Anexo 62 SANEST: parecer sobre dossier sectorial (Ref.^a E-Geral-2010/19140 de 15-11-2010)

Assunto: Plano de Pormenor do Espaço de Reestruturação Urbanística de Carcavelos Sul –
PPERUCS – Parecer da SANEST

Anexo: Planta com localização do açude

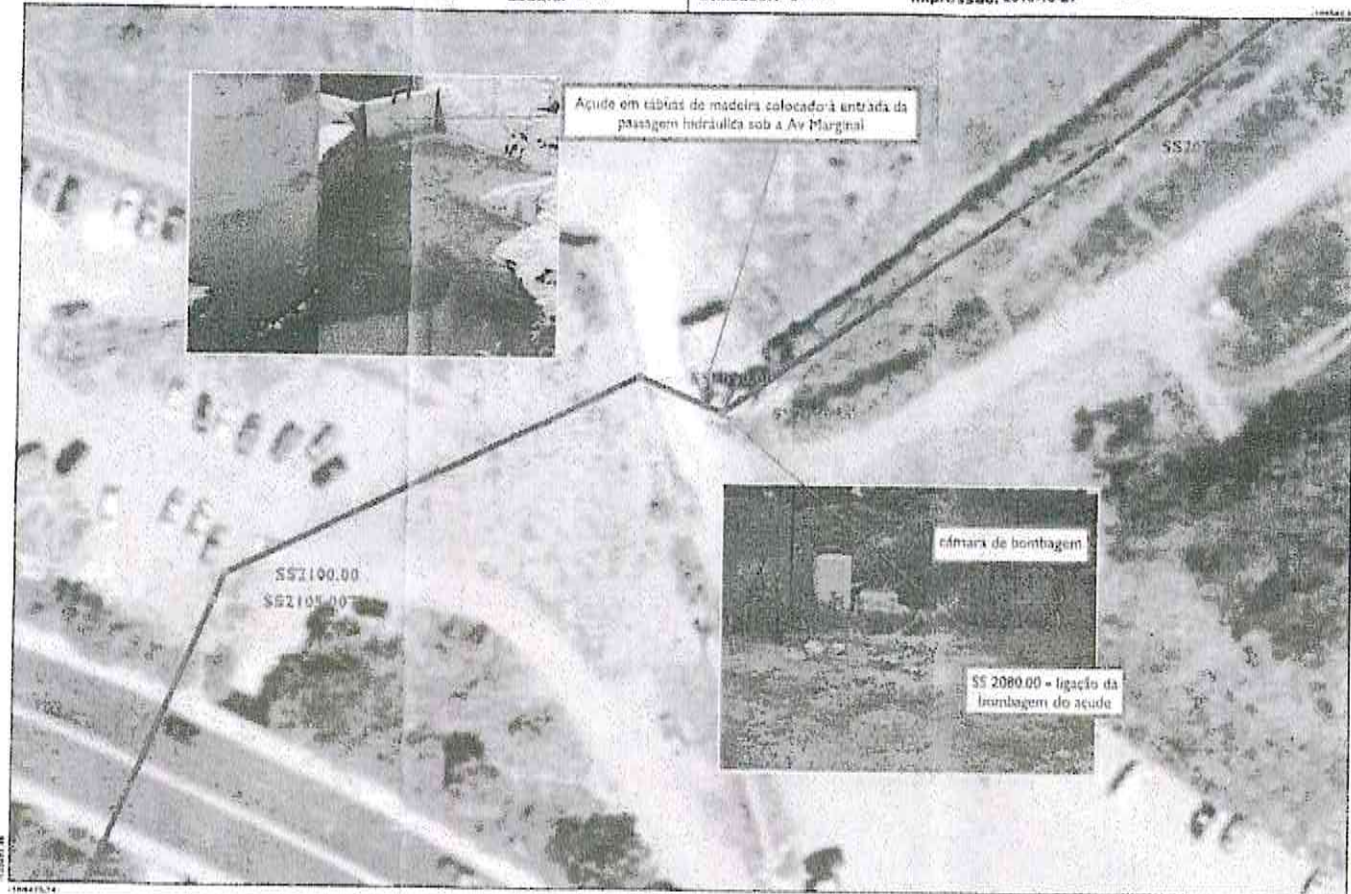
4. Conforme referido na reunião realizada a 24 de Junho de 2009, na SANEST, sobre o PPERUCS, e no que respeita ao plano de contingência no âmbito da colaboração com a Câmara de Cascais na protecção da qualidade das águas balneares, nomeadamente das águas balneares da Praia de Carcavelos, a SANEST coloca, durante a época balnear (Maio a Setembro), um açude na secção terminal da ribeira, à entrada do troço canalizado sob a Av. Marginal. Este açude destina-se a reter os caudais de tempo seco transportados por esta linha de água, que são depois bombados para o Emissário de Sassoeiros (ver Desenho anexo). Evita-se desta forma a contaminação das águas balneares, uma vez que, apesar das muitas obras já realizadas para erradicação de descargas poluentes das linhas de água, persistem ainda algumas fontes de poluição dos caudais transportados pela ribeira de Sassoeiros.

A implementação do PPERCUS deve salvaguardar a possibilidade de instalação temporária, durante a época balnear, de uma obra evite a descarga de caudais na zona de praia susceptíveis de afectar a qualidade das águas balneares, permitindo, em tempo seco, o seu desvio para as redes de drenagem de águas residuais domésticas existentes na zona (sistemas de drenagem da SANEST ou da AdC).
